Bomen Effect Analyse Heikantsebaan te Veldhoven

Martijn van der Spoel
28 april 2023

AC-23-0554

Pittiger in planologie
T.a.v. mevrouw N. van der Goor
Verwestraat 32
5491 BZ Sint Oederode

Afbeelding 2: ontwerptekening

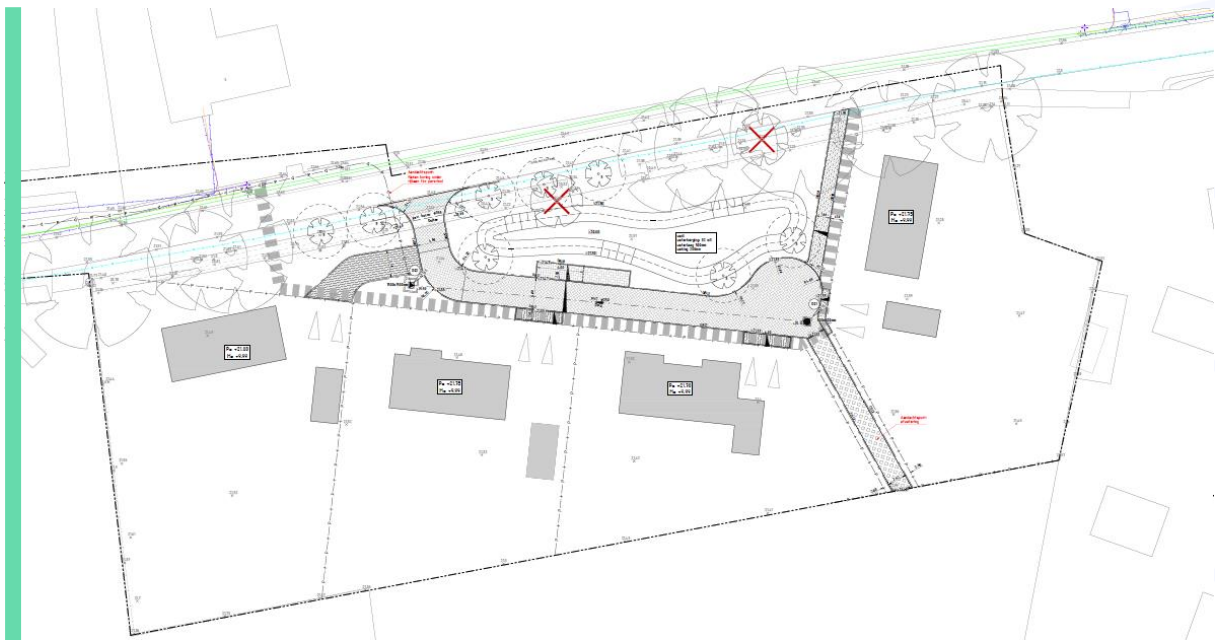
Boomnr.	Knelpunt	Gevolg
2 en 3	Kans op wortelschade bij aanleg voetpad en nutstracé	Kans op schade aan bovengrondse en ondergrondse boomdelen
8	Kans op wortelschade bij aanleg nutstracé	Kans op schade aan bovengrondse en ondergrondse boomdelen
2, 8, 9 en 10	Laag ontwikkelde kroon, bouwen onder kroonprojectie	Kans op schade aan bovengrondse en ondergrondse boomdelen
Alle bomen	Werken rondom bomen	Kans op schade aan onder- en bovengrondse boomdelen

Ter hoogte van boomnummer 8 zal een voetpad met eveneens nutsvoorzieningen worden gerealiseerd. Het nutstracé moet tenminste op 3,5 meter uit het hart van de stamvoet worden gerealiseerd, bij voorkeur verder (4,5- 5 meter) ten behoeve van toekomstige wortelgroei en in standhouding van zoveel mogelijk groeiplaats. In de huidige planvorming zal de realisatie leiden tot (ernstig) conditieverlies en hiermee niet tot duurzame instandhouding van de boom.

Ten westen van boomnummer 2, op circa 3 meter uit het hart van de stamvoet, is een nutstracé gepland. Het advies is de onderzoeken of het mogelijk is het nutstracé, onder het voetpad kan worden gerealiseerd en beiden midden tussen de bomen aangelegd kunnen worden. hierdoor wordt de ontgravingsbreedte beperkt, evenals het wortelverlies. Het nutstracé moet tenminste op 3,5 meter uit het hart van de stamvoet worden gerealiseerd, bij voorkeur verder (4,5- 5 meter) ten behoeve van toekomstige wortelgroei en in standhouding van zoveel mogelijk groeiplaats.

Ten oosten van de boomnummer 3, op circa 3,5 meter uit het hart van de stamvoet, is een voetpad gepland. Het advies is de onderzoeken of het mogelijk is het nutstracé, onder het voetpad kan worden gerealiseerd en beiden midden tussen de bomen aangelegd kunnen worden (lees op grotere afstand). Hierdoor wordt de ontgravingsbreedte beperkt, evenals het wortelverlies. Het voetpad (opgegeven cunetdiepte 70 cm) moet tenminste op 3,5 meter uit het hart van de stamvoet worden gerealiseerd, bij voorkeur verder (4,5- 5 meter) ten behoeve van toekomstige wortelgroei en instandhouding van zoveel mogelijk groeiplaats.

Ten oosten van boomnummer 8, op circa 3 meter uit het hart van de stamvoet, is een nutstracé gepland. Het advies is de onderzoeken of het mogelijk is het nutstracé, onder de uitrit kan worden gerealiseerd, of verder van de boom kan worden aangelegd. Het nutstracé moet tenminste op 3,5 meter uit het hart van de stamvoet worden gerealiseerd, bij voorkeur verder (4,5- 5 meter) ten behoeve van toekomstige wortelgroei en instandhouding van zoveel mogelijk groeiplaats. overwogen kan worden de nutsvoorzieningen onder de in- en uitrit te realiseren.

Boomtechnisch gezien (uitgaande van het duurzaam behoud van zo veel mogelijk bomen) heeft de het oorspronkelijke ontwerp de voorkeur. Binnen deze variant kunnen boomnr. 1 en 2 behouden blijven, welke binnen het alternatieve plan niet behouden kunnen blijven.

Bij het nader uitwerken van het oorspronkelijke plan zijn de volgende adviezen/aandachtspunten per boom van toepassing.

Foto 4: boomnummer 3, beginnend vruchtlichaam

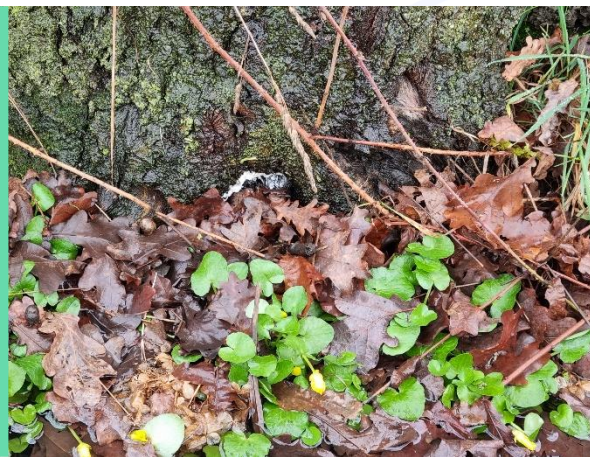
- 3 bomen hebben dood hout in de kroon (boomnr. 1, 4, 8, 10). Bij uitbreken kan dit leiden tot (letsel)schade;
- 2 bomen hebben een (beperkt ingerotte) wond op de stamvoet (boomnr. 8 en 10);
- 1 boom heeft een dode zone op een hoofdtak (boomnr. 11);
- 1 boom heeft een beginnend een vruchtlichaam op de stamvoet. (boomnr. 3);

Bijlage 2: ontwerptekeningen

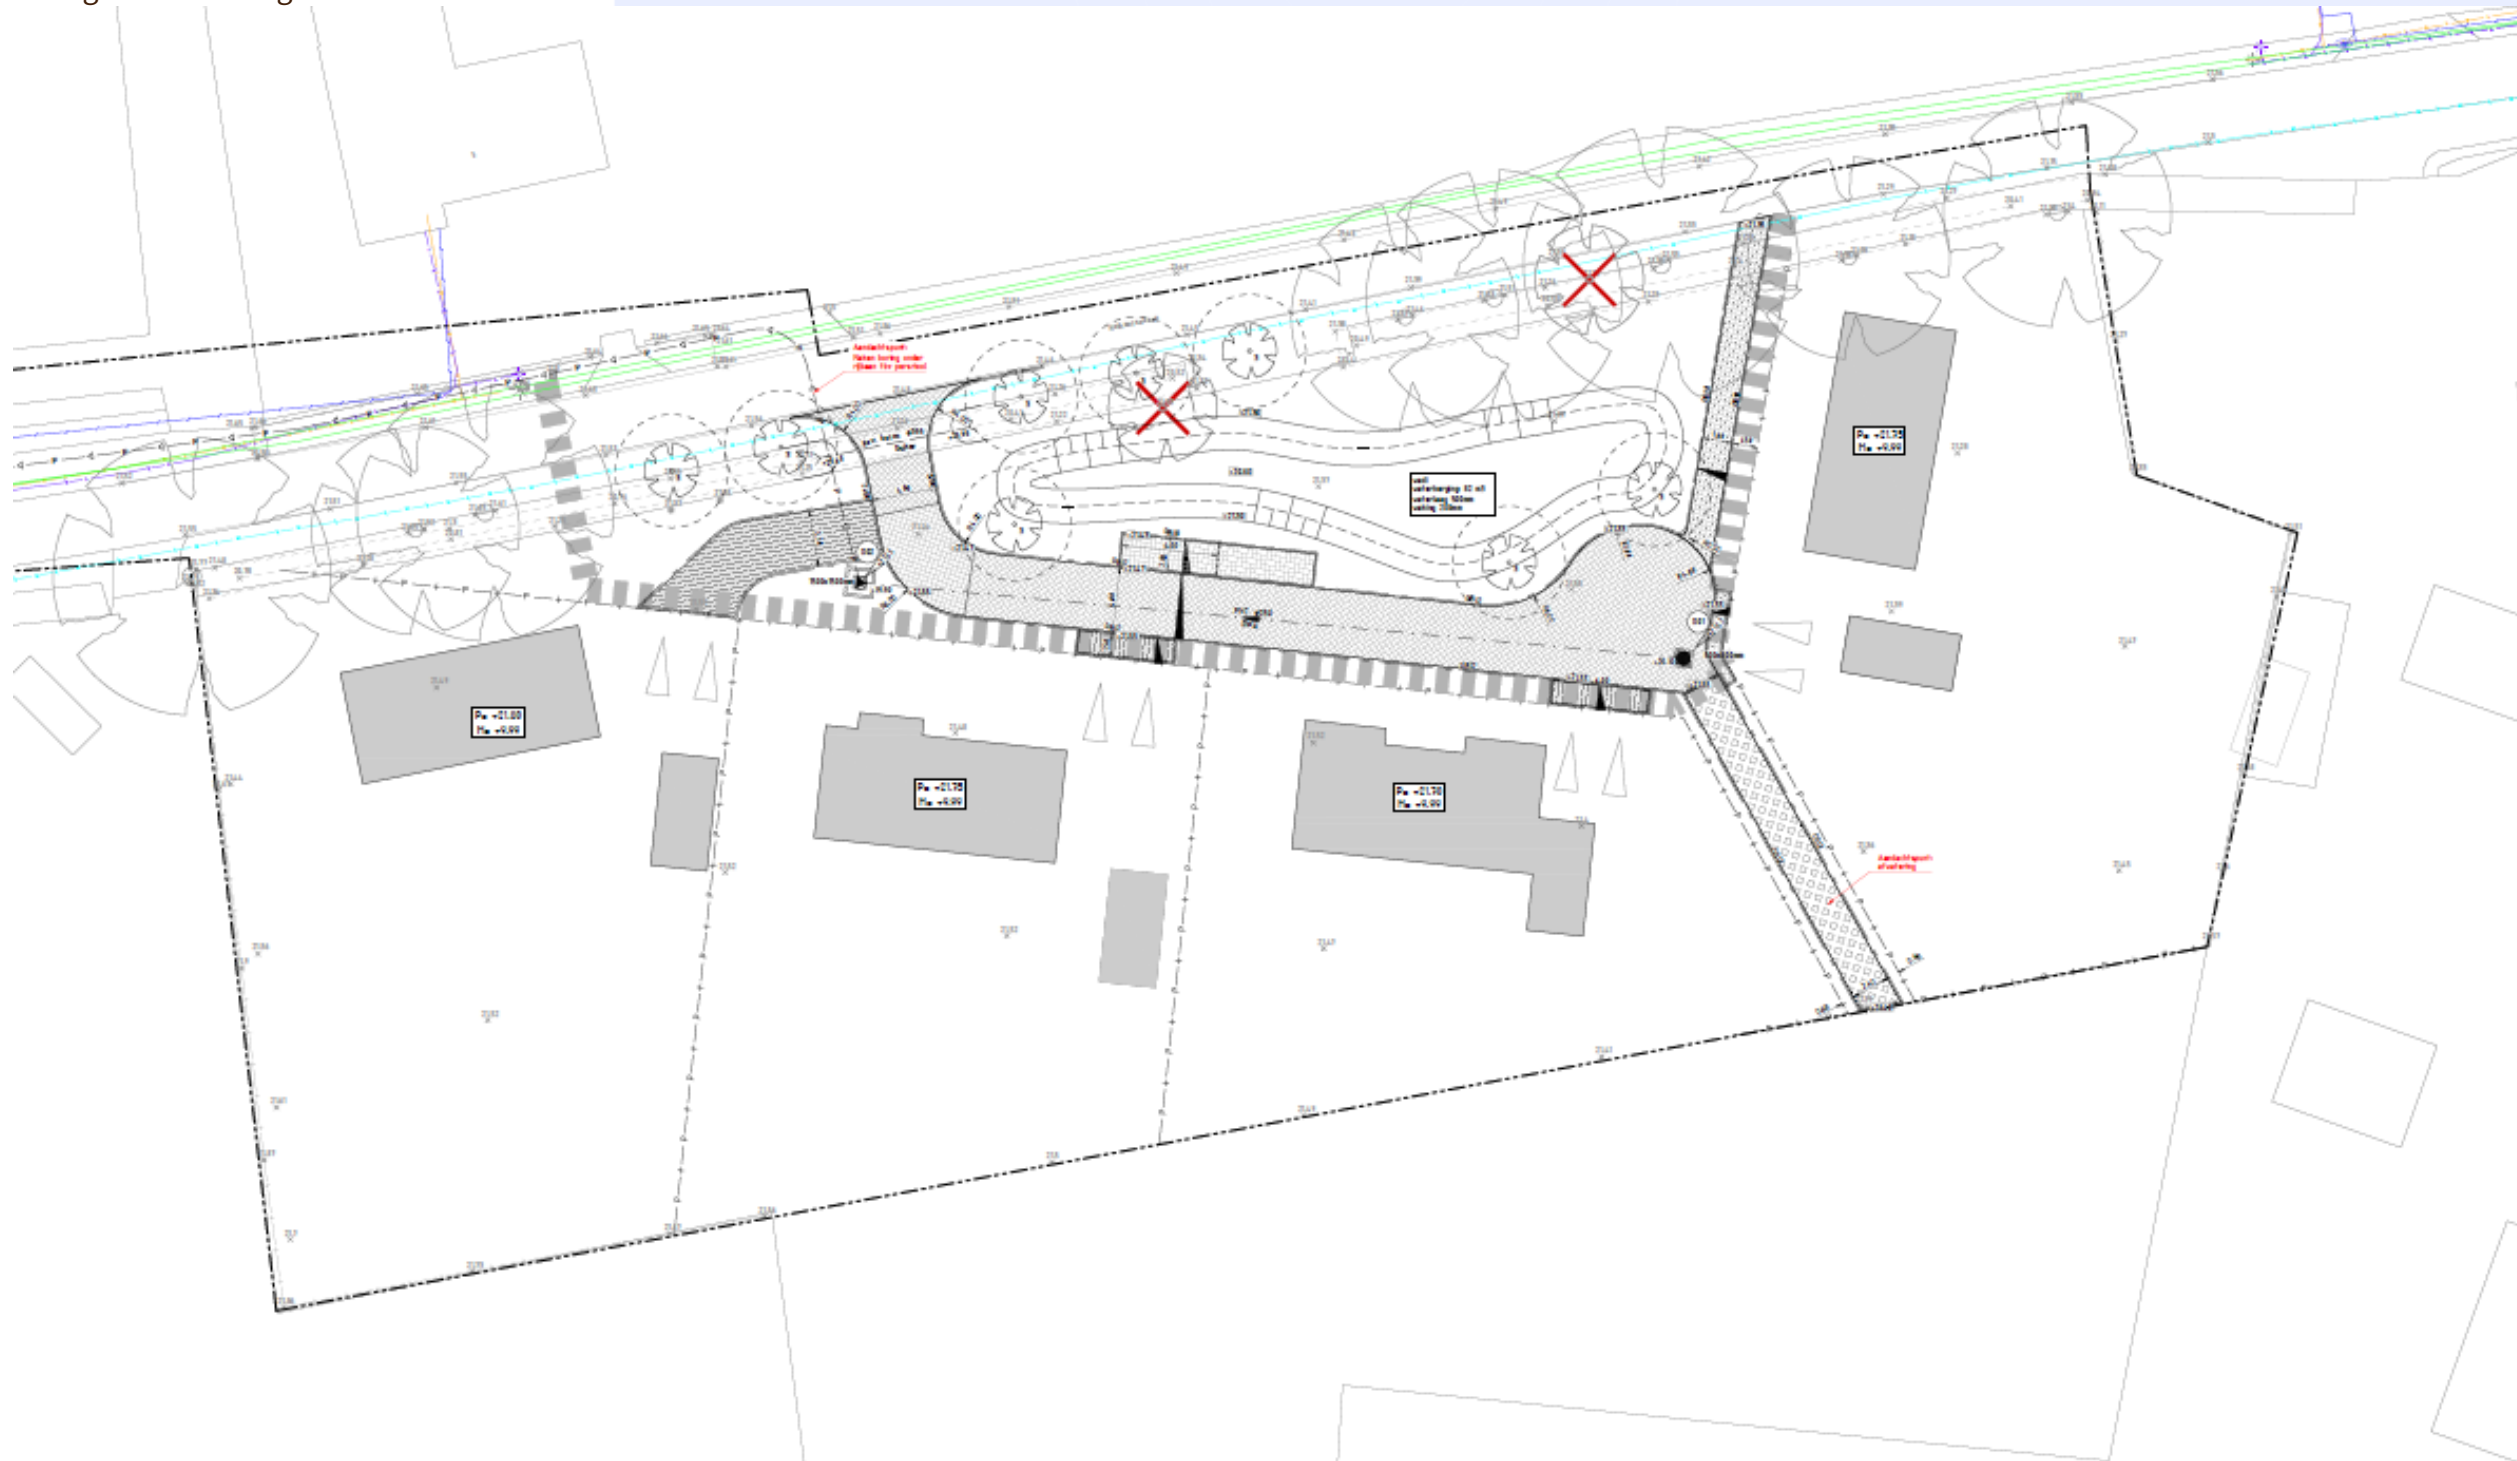
Boomnr.	Knelpunt	Gevolg
1 en 2	In toekomstige uitrit	Niet handhaafbaar
8	Kans op wortelschade bij aanleg voetpad en nutstracé	Kans op schade aan bovengrondse en ondergrondse boomdelen
8, 9	Laag ontwikkelde kroon, bouwen onder kroonprojectie	Kans op schade aan bovengrondse en ondergrondse boomdelen
Alle bomen	Werken rondom bomen	Kans op schade aan onder- en bovengrondse boomdelen

Binnen de alternatieve variant komt de uitrit te liggen op de plantplaats van boomnr. 2 en voor een deel over die van boomnummer 1. Vanwege de relatief oppervlakkige en breed uitgroeiende beworteling, zal hierbij forse wortelschade ontstaan aan de wortelkluit van boomnummer 1 en 2. Hierdoor kan geen cunet worden aangelegd en is geen ruimte voor de aanleg van nutsvoorzieningen. Boomnummer 2 kan hierbij niet worden behouden, boomnummer 1 kan niet duurzaam worden ingepast. Deze bomen kunnen hierdoor niet behouden blijven.
